改善箇所説明図

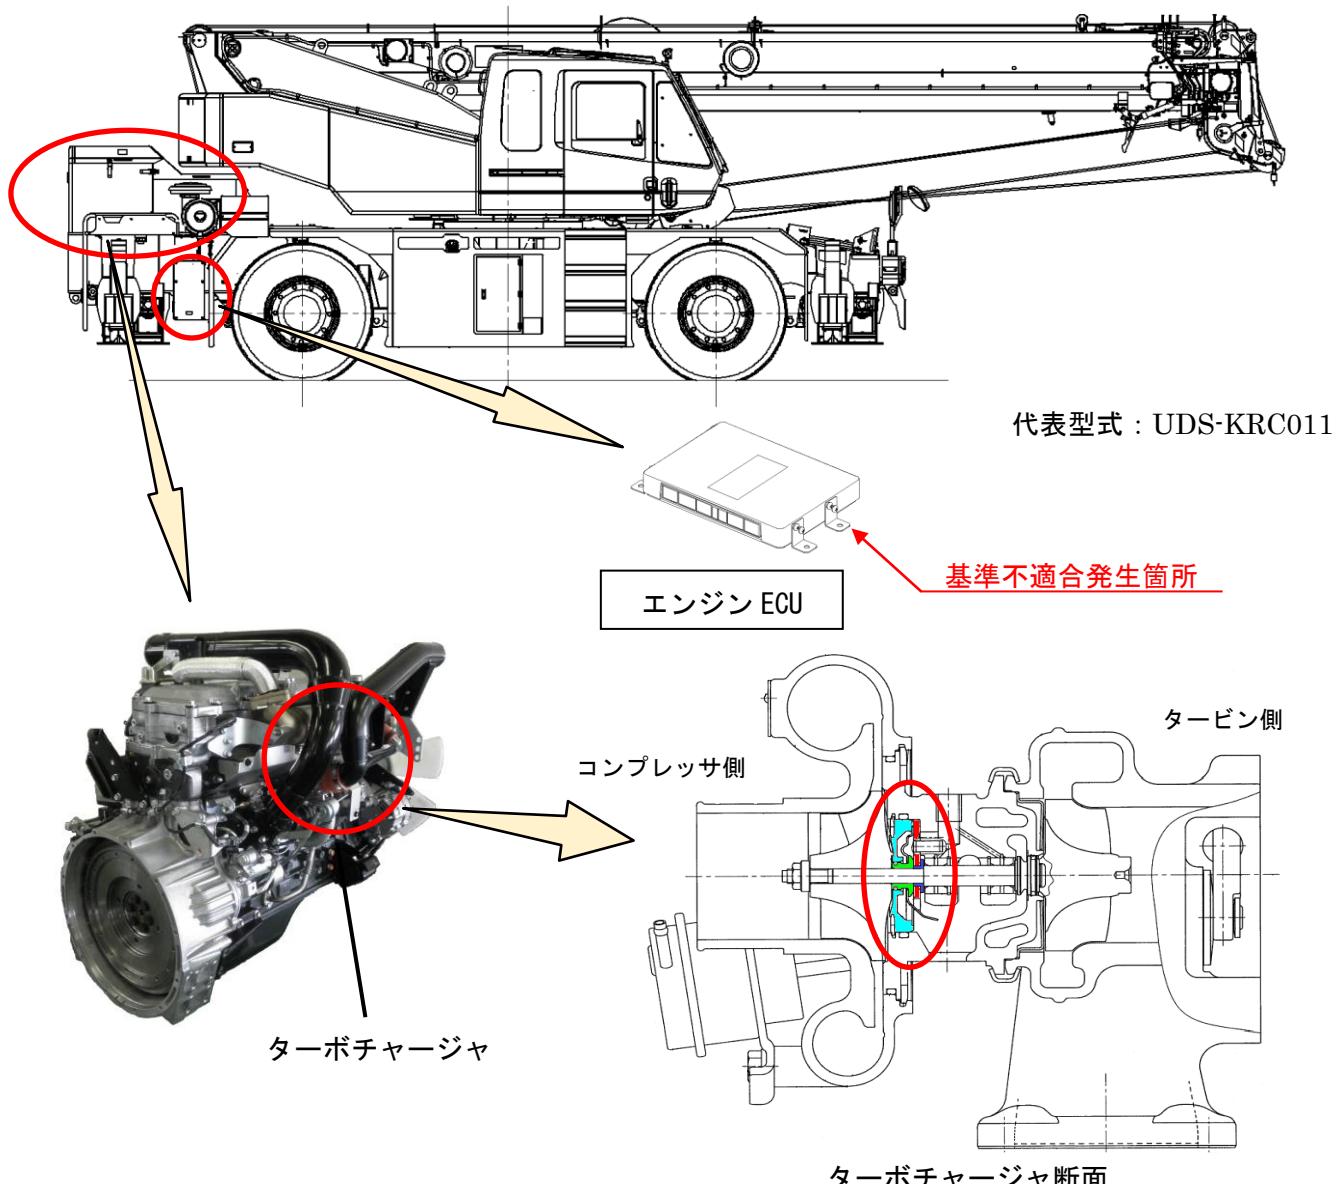
ホイール・クレーンの原動機において、エンジン制御のプログラムの設定が不適切なため、繰り返しエンジン高回転・高負荷域から減速操作を行うと、ターボチャージャのスラストベアリングに高い負荷が発生しスラストベアリングおよびスラストリングに摩耗を生じることがある。そのため、ターボチャージャのシャフトにガタつきが生じ、そのままの状態で使用を続けると、ターボチャージャのシールリングが損傷してエンジンオイルが漏れ出し、当該オイルがエンジン内部、排気系に入り込み、白煙、異音、エンジン回転数の上昇等の不具合が発生し、最悪の場合、エンジンが破損するおそれがある。

全車両、ECU のエンジン制御プログラムを対策プログラムに変更する、又は ECU を対策品と交換する。また、インタークーラ及びターボチャージャ内部にエンジンオイルの漏れが確認された場合は、エンジン、吸気系、排気系の装置を点検し、損傷部品の交換を行う。

識別：作業完了車には、所定の位置に白色マーキングを施す。

白色マーキング位置：
コントローラ上面（銘板横）
